**NOTE JUSTIFICATIVE****INTRODUCTION**

La présente demande porte sur la modification du permis 18/PFD/1857608 octroyé le 05/10/2023, concernant le réaménagement du Parc Saint-Lambert à Woluwé-Saint-Lambert.

Extrait du permis octroyé

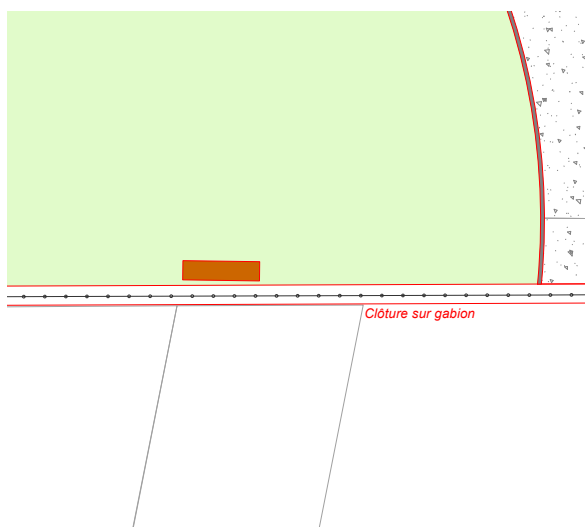
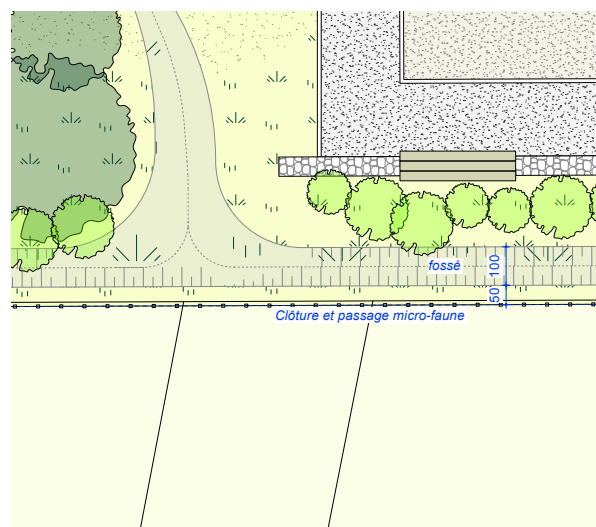
**Pour les fonds de jardin des habitations n° 50 à 88 :**

- La suppression de la bordure béton située en limite de propriété (sous la clôture) est maintenue, la nouvelle clôture à positionner en lieu et place sera surélevée par endroits pour permettre le passage de la microfaune ;
- Profilage d'un fossé de drainage à 50 cm de la limite de propriété (côté intérieur parc), permettant de récupérer les eaux de ruissellement, et de drainer les fonds de jardin. Ce fossé, d'une profondeur moyenne de 50 cm achemine l'eau non infiltrée vers la zone de marais, via deux cheneaux profilés dans le terrain ;

- Au croisement avec le chemin du parc, un passage à gué est aménagé pour permettre à l'eau de passer sans interrompre le sentier. Le système est calibré pour permettre le passages des personnes à mobilité réduite.

Extrait du permis octroyé

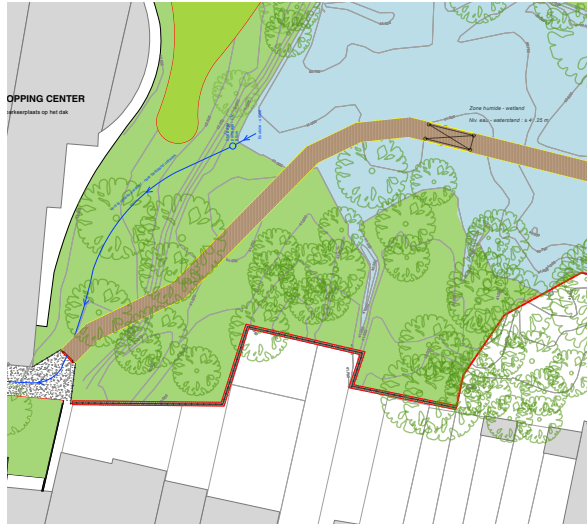
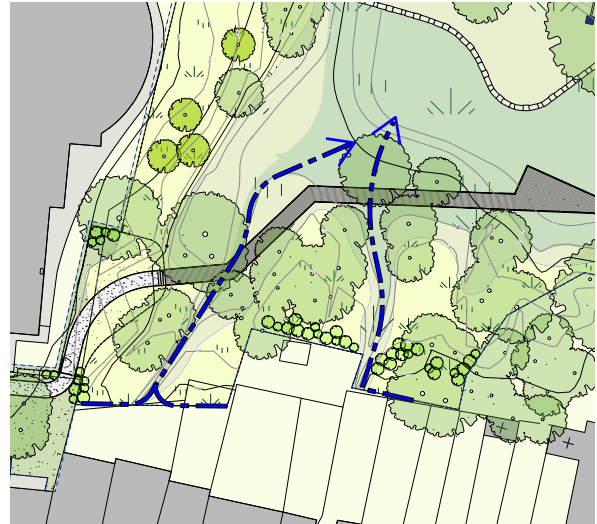
**Pour les fonds de jardin des habitations n° 100 à 112 (*adaptation déjà mise en œuvre*):**

- Mise en place d'une nouvelle clôture sur la limite de propriété, et surélevée par endroits pour permettre le passage de la microfaune ;
- Profilage de cheneaux de drainage des sources émergentes vers la zone de marais

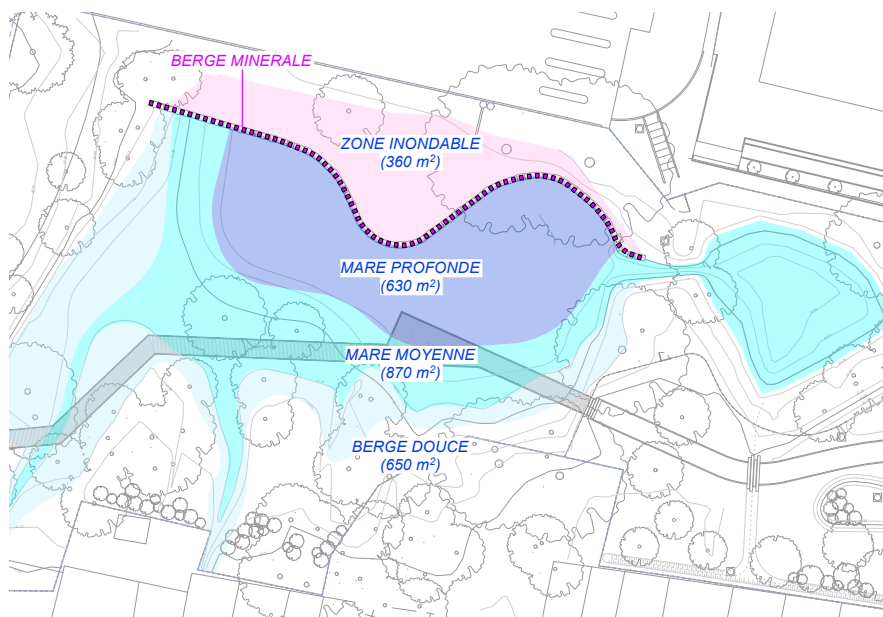
Le projet initial prévoyait le curage du marais principal et l'évacuation des boues. Lors des travaux de curage, la couche de sédiments s'est révélée très importante, avec une épaisseur comprise entre 80 à 150 cm.

Le dégagement du fond du marais a été privilégié afin d'augmenter la capacité stockante de celui-ci, et donc l'effet tampon qu'il est en mesure d'offrir contre les inondations. Au centre du marais, le fond se trouve à présent à environ 1m de profondeur, contre 40cm dans la situation initiale, ce qui augmente donc fortement son volume capable.

Il a été décidé de maintenir les terres sur site, en créant une berge enrochée qui retient les boues excavées de la mare. Cette solution permet de créer un espace plus sec le long du parking du Shopping, facilitant ainsi l'entretien et réduisant le risque d'inondation. Cet espace est cependant profilé de manière à pouvoir accueillir une lame d'eau supplémentaire (5 cm) lors d'événements pluvieux exceptionnels. Il participe donc au tamponnage des eaux par son caractère inondable.

### 3 GESTION DU TROP-PLEIN DE LA MARE

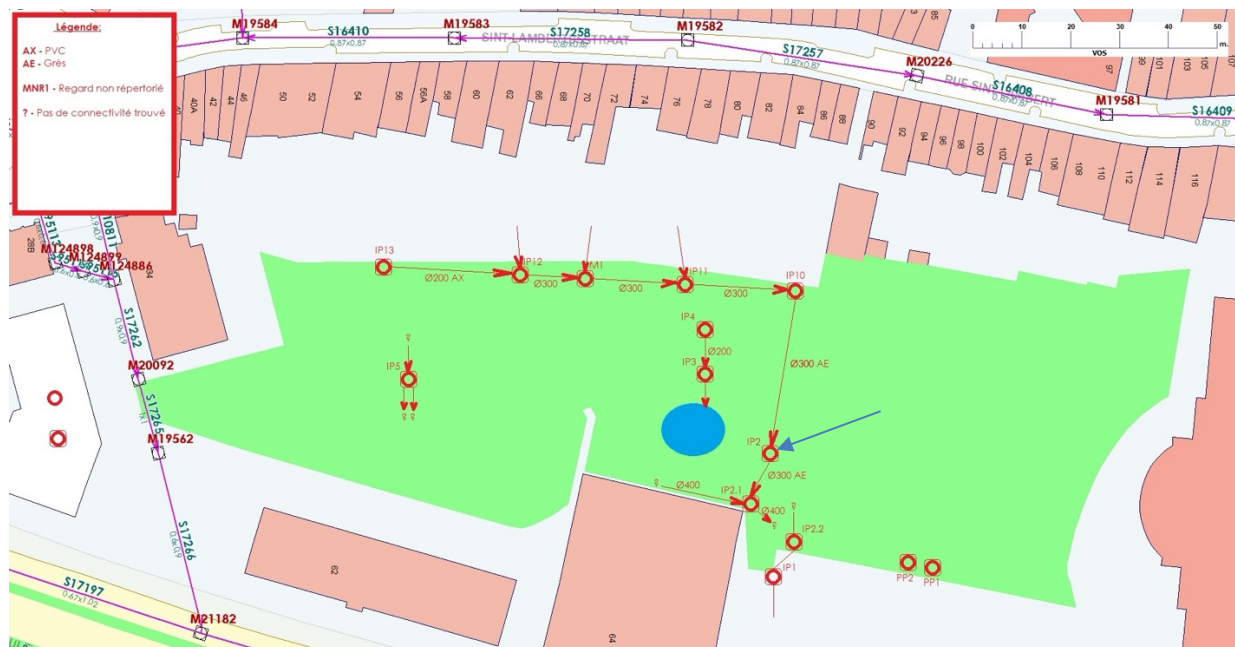
Le projet initial prévoyait la mise en place d'une station de relevage pour le trop-plein de la mare, à raccorder à l'égout de la rue Saint-Lambert, situé à plus de 100 mètres de la station de pompage :

Extrait du permis octroyé

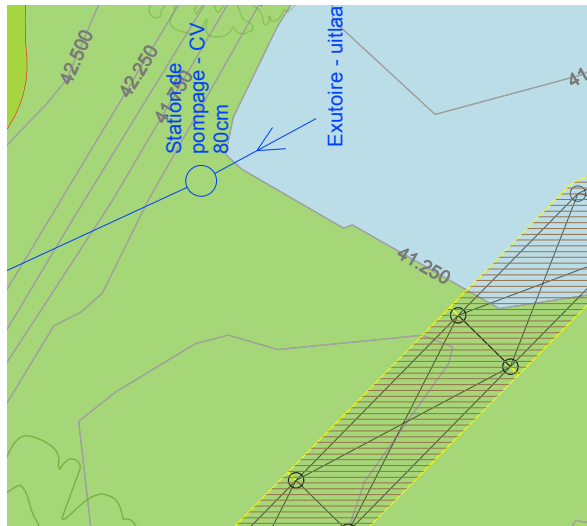
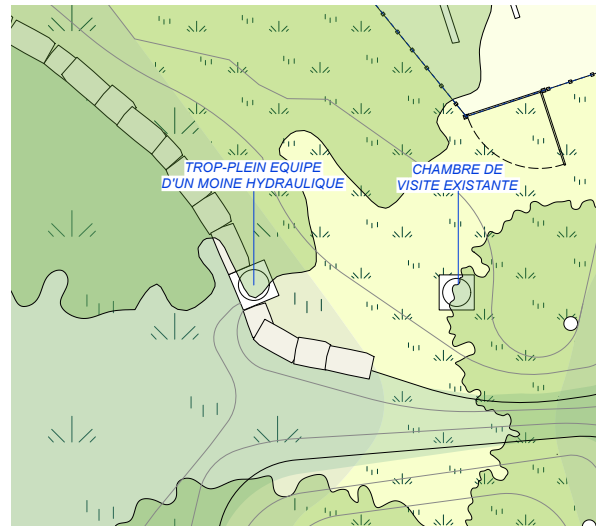
Suite à l'analyse opérée par Vivaqua en mars 2025 sur l'état du réseau d'égouttage, une chambre de visite située à la jonction entre les deux mares (IP2 sur schéma ci-dessous) apparaît fonctionnelle et est reliée au réseau d'évacuation. Après une mise sous eau, cette chambre de visite ne semble pas être reliée au réseau d'évacuation du parking du shopping voisin, elle pourrait être directement reliée au collecteur de la Woluwe.

Lors des travaux de curage, la capacité d'absorption de cette chambre de visite a été testée avec succès.

Il est donc décidé de remplacer le système de trop-plein initial via pompe de relevage, par un système gravitaire, et d'équiper le trop-plein de la mare d'un système de moine hydraulique raccordé à la chambre de visite existante IP2.

Le point de rejet (trop-plein) est donc déplacé de l'autre côté de la mare par rapport au projet initial, afin de se rapprocher de la chambre de visite existante.

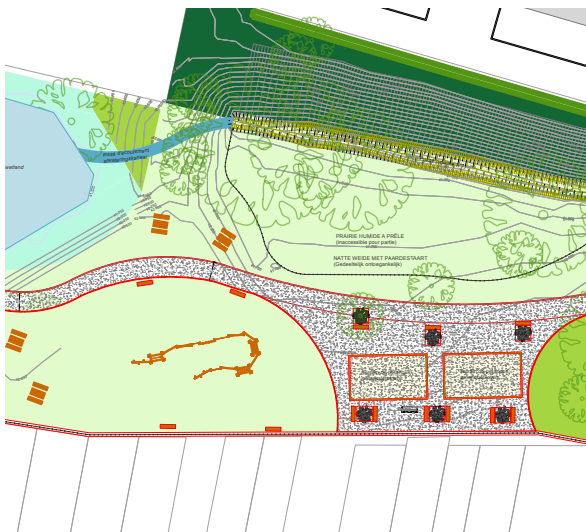
- Respect de la limite de propriété avec le Shopping de Woluwé, en conservant la clôture et le passe-pied en dalles de béton qui longent le shopping ;
- Maintien de la zone pavée en bon état au pied de l'escalier d'accès ;

- Suppression de la portion de chemin reliant le sentier à l'escalier en intérieur d'îlot. En effet, ce chemin entre en conflit avec deux platanes. Aussi, cet escalier est curieusement placé devant une façade commerciale aveugle, et n'a en réalité aucune fonction. Il est d'ailleurs redondant avec l'escalier voisin qui relie cette entrée au trottoir de la rue Saint-Lambert. Afin de ne pas créer de bras minéral 'mort', et de donner un maximum d'espace au végétal, et de force à l'alignement de platanes, il est proposé de supprimer cette liaison ;

Extrait du permis octroyé

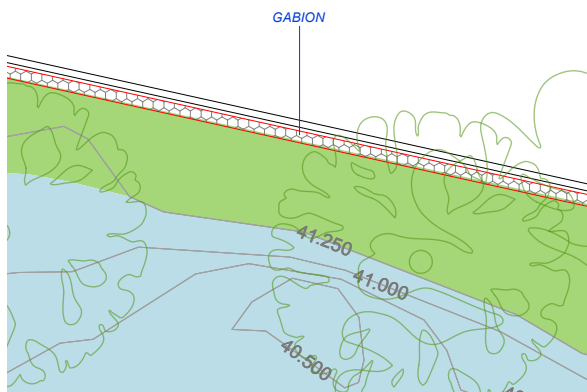
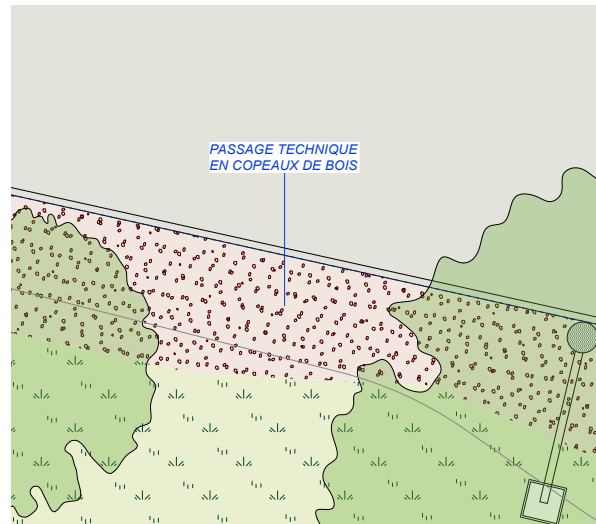
Après analyse approfondie de l'égouttage du parking du shopping de Woluwé, il a été constaté que le système de reprise des eaux de surfaces était fonctionnel. Il a été décidé de maintenir le système autonome en place, et de ne pas renvoyer ces eaux vers l'espace public.

Le gabion de filtration initialement prévu le long du parking n'a plus de raison d'être. Un passage technique en copeaux de bois est cependant prévu le long du parking pour faciliter l'entretien de la mare et les éventuelles interventions sur le réseau d'égouttage du parking privé.
